富山新港火力発電所 LNG 2 号機建設計画

環境影響評価方法書

補足説明資料

北陸電力株式会社

図6 冷却水の配管経路及び既設・新設の区分

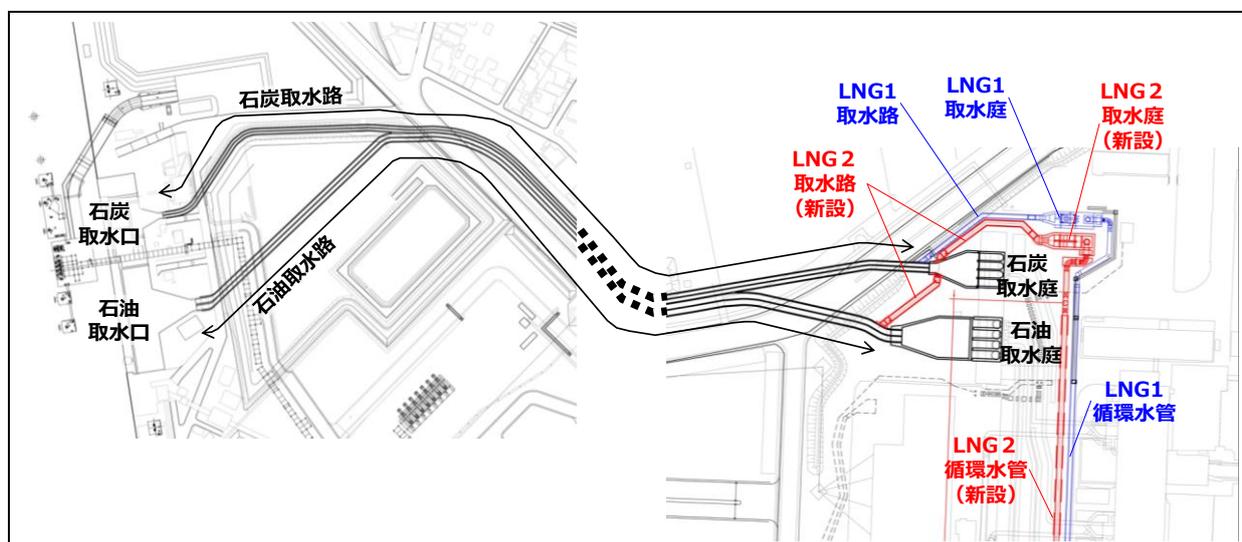
第2.2-4図によると、北側の取水路から取り込まれた冷却水は2つの小型の取水庭（一つは新設）を経由してLNG1号機及びLNG2号機に送られるのでしょうか？

冷却水の配管経路及び既設・新設の区分を教えてください。

配管経路の図面作成、ありがとうございます。LNG2号機の冷却水の流れ、及び配管の既設・新設の区分がよく分かりました。準備書においては、作成して頂いたような図を用いて分かりやすく説明してください。

冷却水の配管経路及び既設・新設の区分は図6に示すとおりであり、LNG2号機は石油取水口（既設）から取水し、石油取水路（既設）、LNG2取水路（新設）、石炭取水庭（既設）、LNG2取水路（新設）、LNG2取水庭（新設）の順に通水する計画を検討しております。

なお、LNG1号機は石炭取水路からLNG1取水路、LNG1取水庭へ分岐しており、LNG2号機とは別の水路となります。

準備書では、ご指摘の点を反映した図を記載いたします。

図 21(2) 平成 24 年 8 月に実施した現地調査による現存植生図

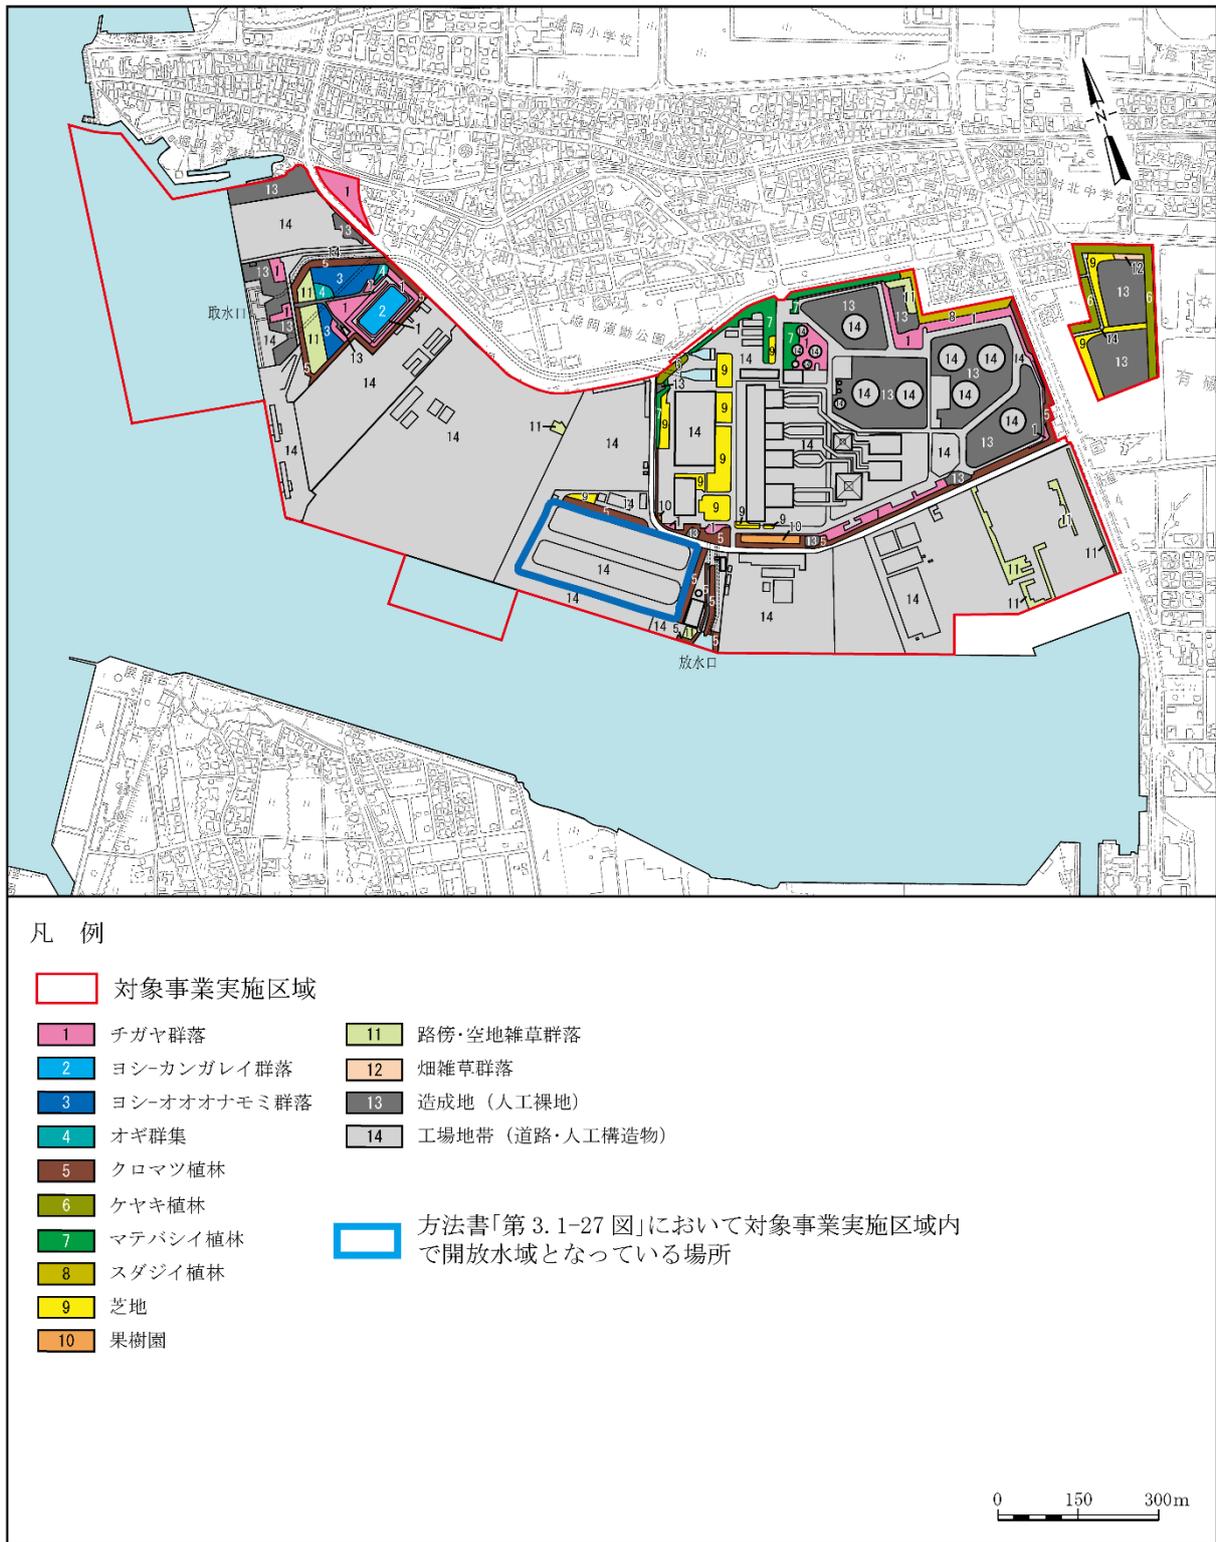
第3.1-27図の現存植生図では、現状で「貯炭場・揚炭設備」となっている区域が「開放水域」になっています。現存植生図の作成時期が古いためでしょうか？

方法書の「第3.1-27図 対象事業実施区域及びその周囲の現存植生」は、「第6,7回自然環境保全基礎調査 Web-GIS 1/2.5万現存植生図（富山県）」（環境省生物多様性センターHP, 令和7年5月閲覧）より作成しましたが、対象事業実施区域内の「貯炭場・揚炭設備」が開放水域とされた理由は不明です。

なお、対象事業実施区域の状況は図21(1)のとおりであり、「貯炭場・揚炭設備」は開放水域ではありません。また、平成24年8月に実施した現地調査により確認した現存植生は図21(2)のとおりであり、「貯炭場・揚炭設備」の場所は工場地帯（道路・人工構造物）となっています。

第 3.1-27 図 対象事業実施区域及びその周囲の現存植生【方法書 P105】

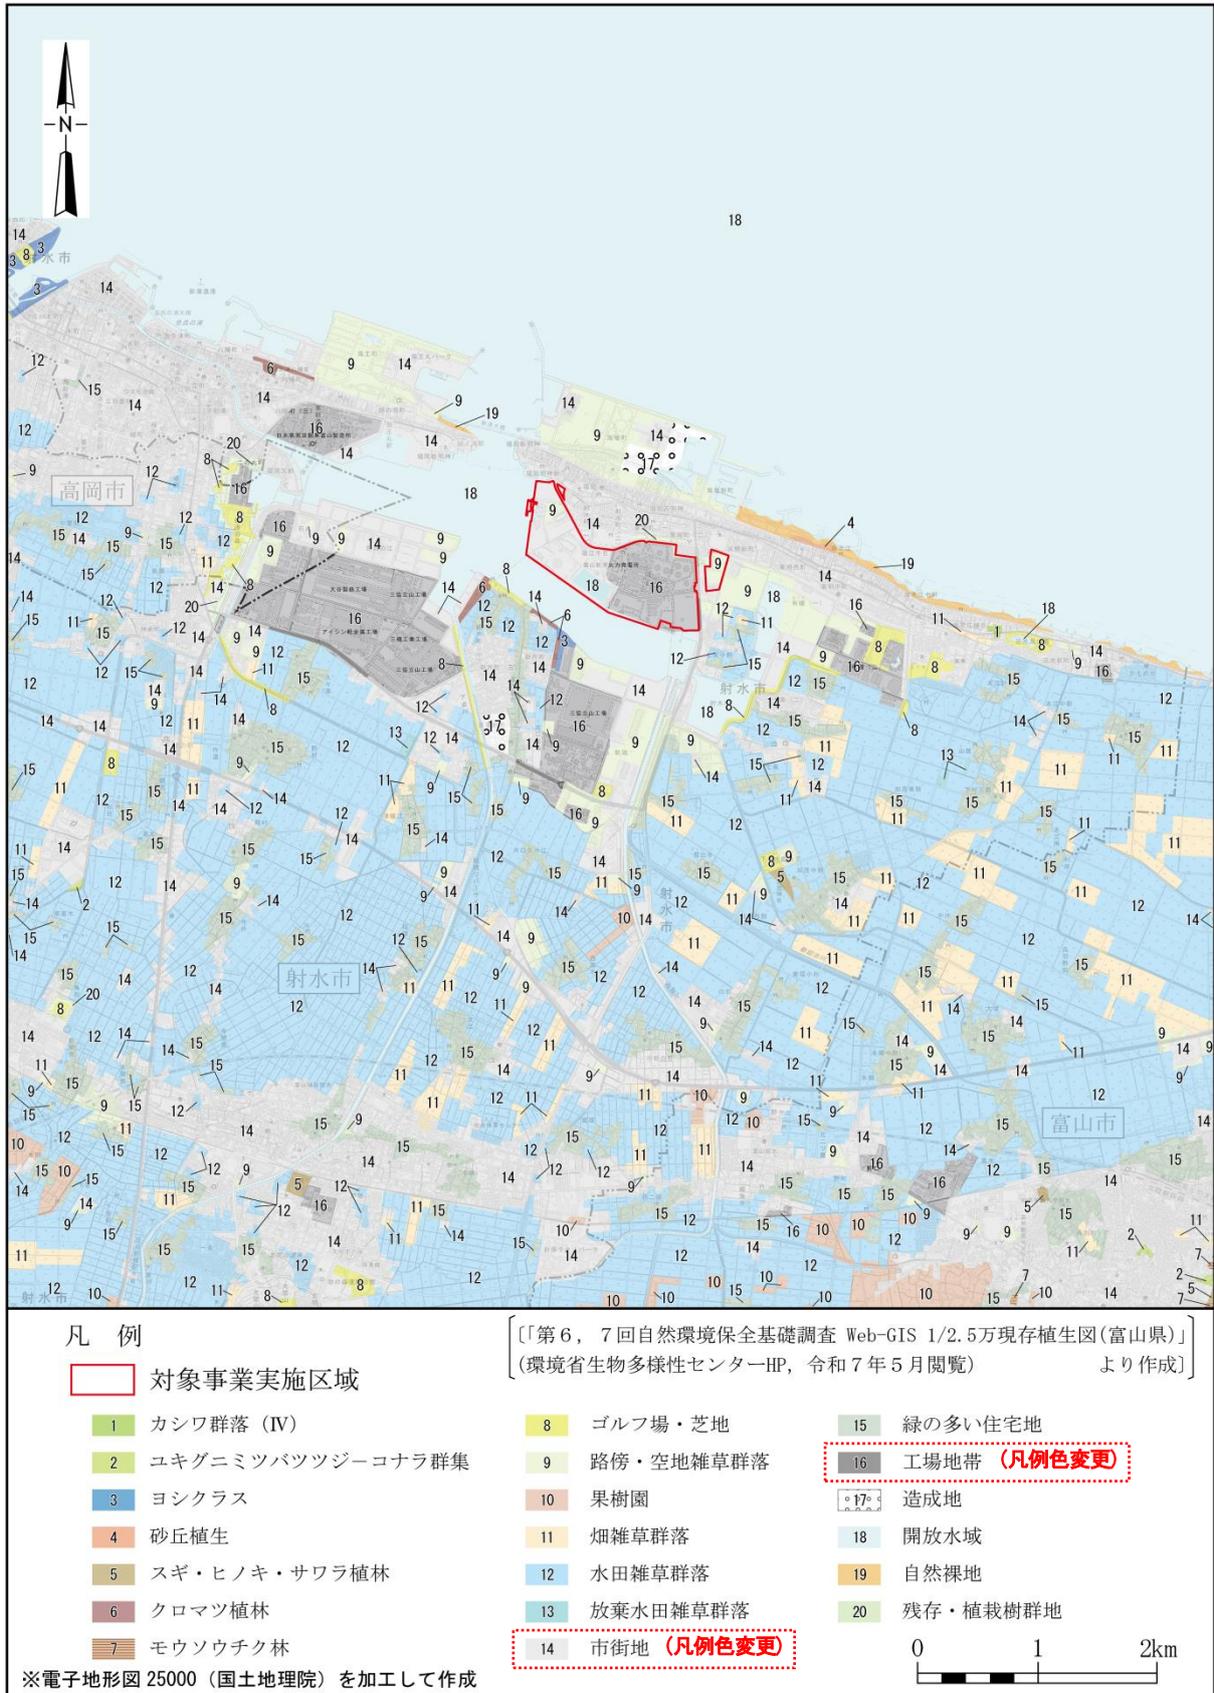
環境省の現存植生図の表示では、市街地は灰色系の色になっていると思います。緑の多い住宅地より濃い緑になっており、色彩の順序的にあまり好ましくないと思われます。工場地帯を濃い灰色、市街地を薄い灰色などにできないのでしょうか？

ご指摘を踏まえ市街地(14)及び工場地帯(16)の凡例色について次図のとおり変更し、準備書にてお示しいたします。

図 27(1) 対象事業実施区域の周辺において主に住宅として使用される範囲

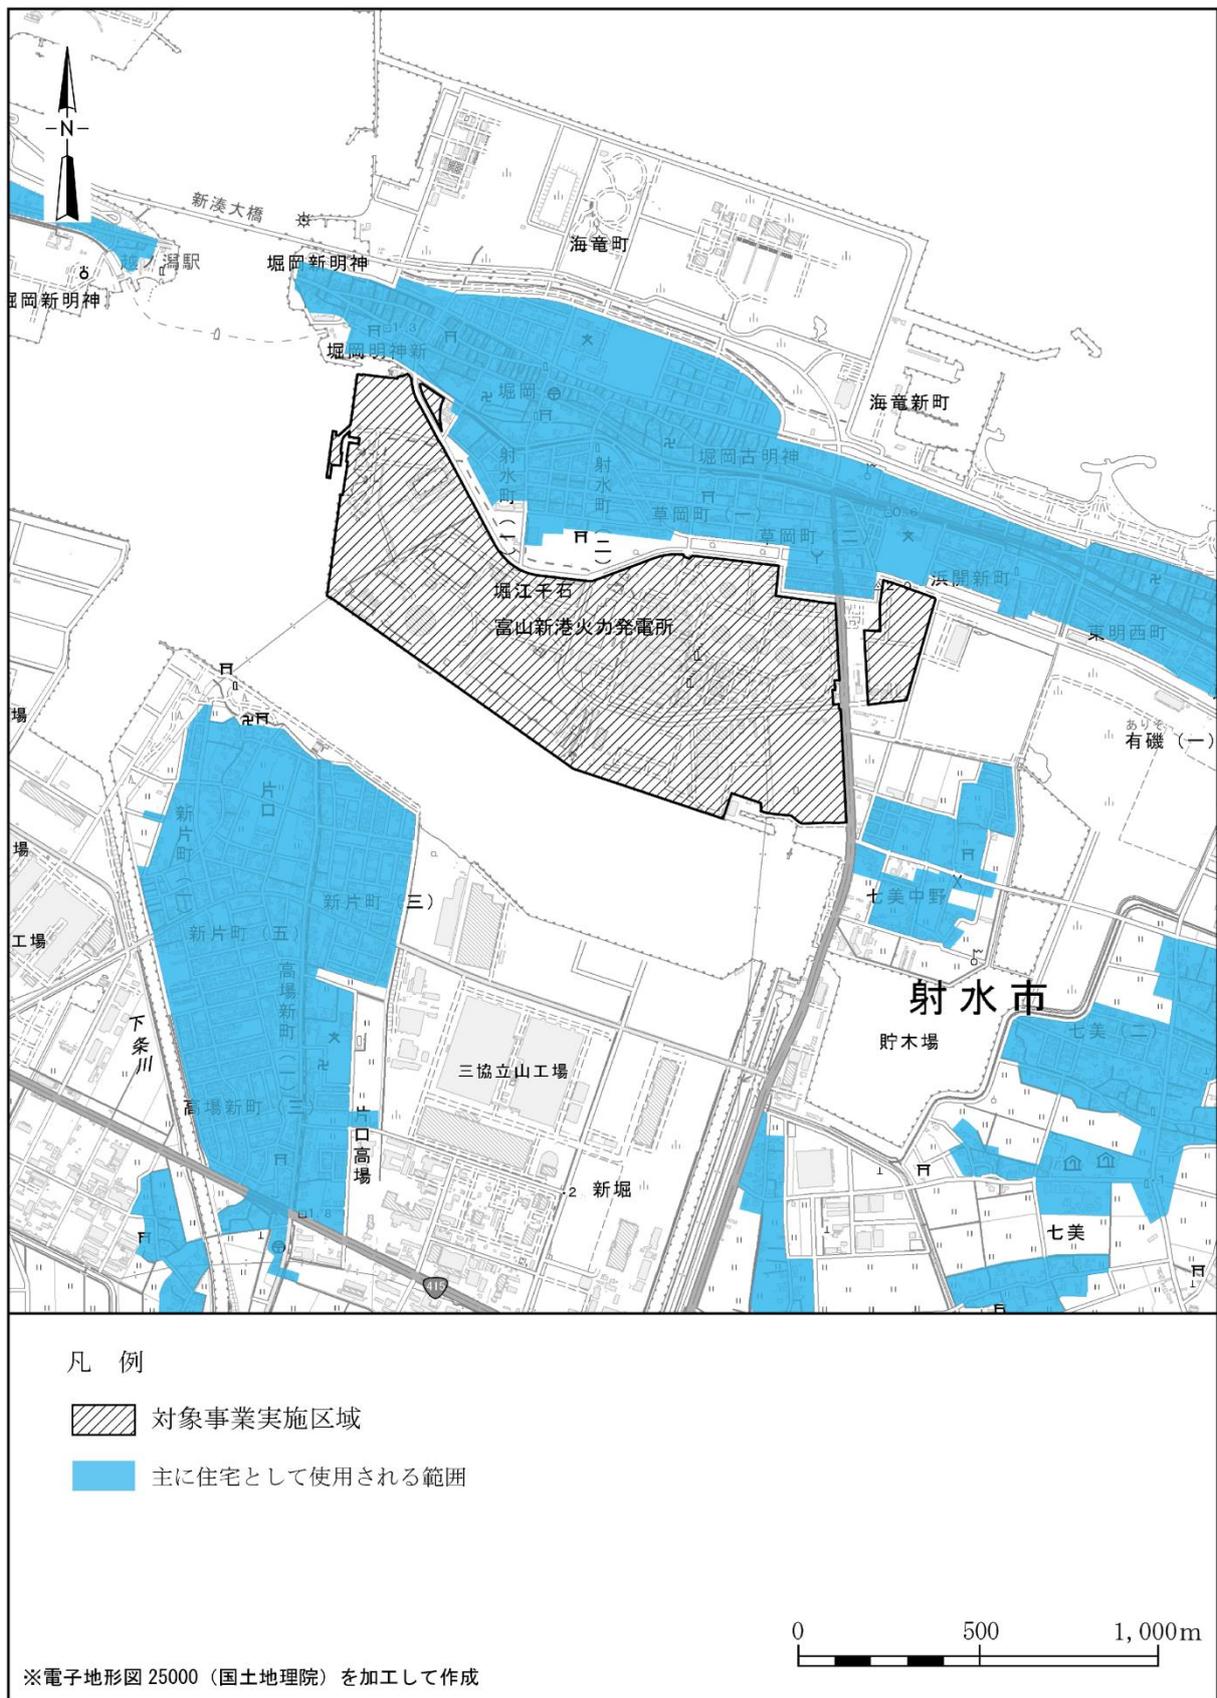
- ・ 配慮が特に必要な施設等までの距離を表中にも記載してください。
- ・ 住宅の配置状況に関する記述及びその図示が見当たらないので追加してください。

(住宅が点在する範囲ではなく) 個々の住宅が示された範囲の中でどのように分布(存在)しているのかを図示してください。騒音や振動の影響評価の場合、騒音・振動源と住宅との位置関係は必要になります。

対象事業実施区域に周辺において主に住宅として使用される範囲は、図 27(1)のとおりです。対象事業実施区域の北側は海岸線に沿って住宅地が分布しており、南西側は富山新港の対岸側に住宅地が分布しております。また、南東側についても住宅地が点在しております。

対象事業実施区域の周辺に分布する個々の住宅等の位置は、図 27(2)のとおりです。

図33 煙突と海岸線の位置

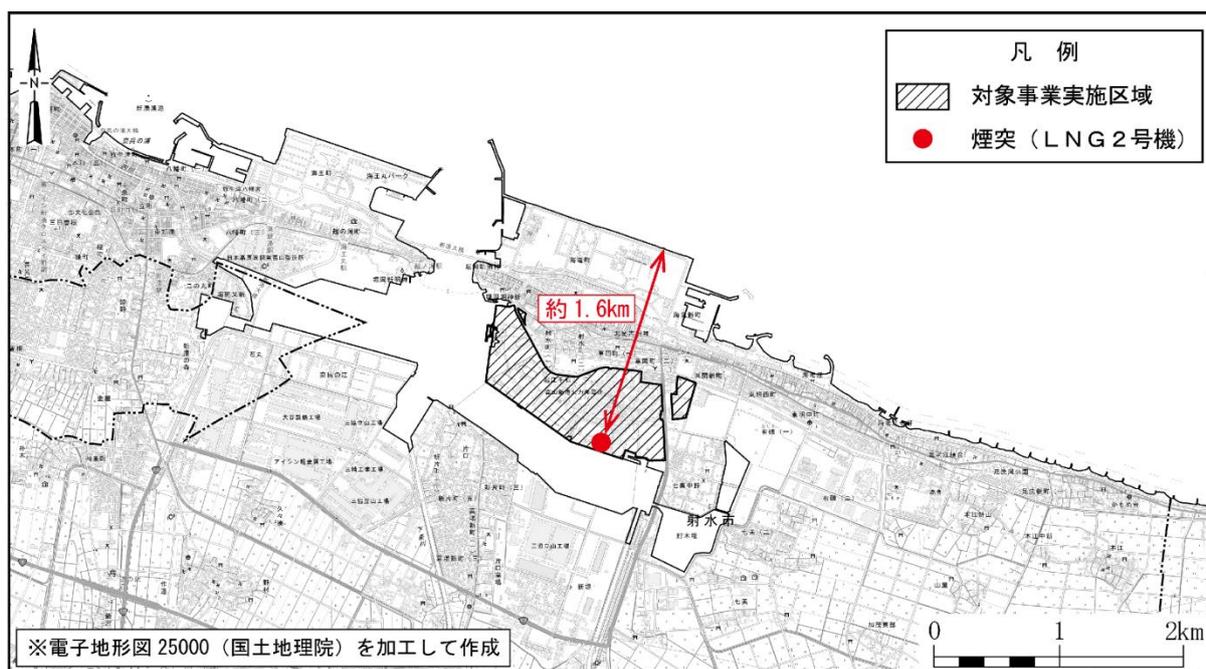
内部境界層が発達する海岸線位置はどこでしょうか？ 複数考えられますが、今回想定された海岸線位置を選ばれた理由も教えてください。

海岸線位置は、前事業である「富山新港火力発電所石炭1号機リプレース計画」における環境影響評価手続と同様に、対象事業実施区域の位置する富山新港付近の海岸地形を考慮して、発電所北側の射水市海竜町の海岸線としております。煙突位置は、この海岸線から約1.6kmの距離にあり、煙突位置をとおり海岸線に直交する直線と、海岸線との交点から内部境界層が発達していると想定いたしました。海風風向の条件は、海岸地形を考慮し、西北西～北～東としており、高層気象観測期間中（四季各7日、計448回観測）において、LNG2号機が内部境界層の出現条件を満足する事例は、A案（80m）、B案（90m）、C案（100m）ともに19例あり、内部境界層の発生をとらえられていることから、海岸線の設定は妥当なものと考えております。煙突位置と海岸線の位置図は、図33のとおりです。
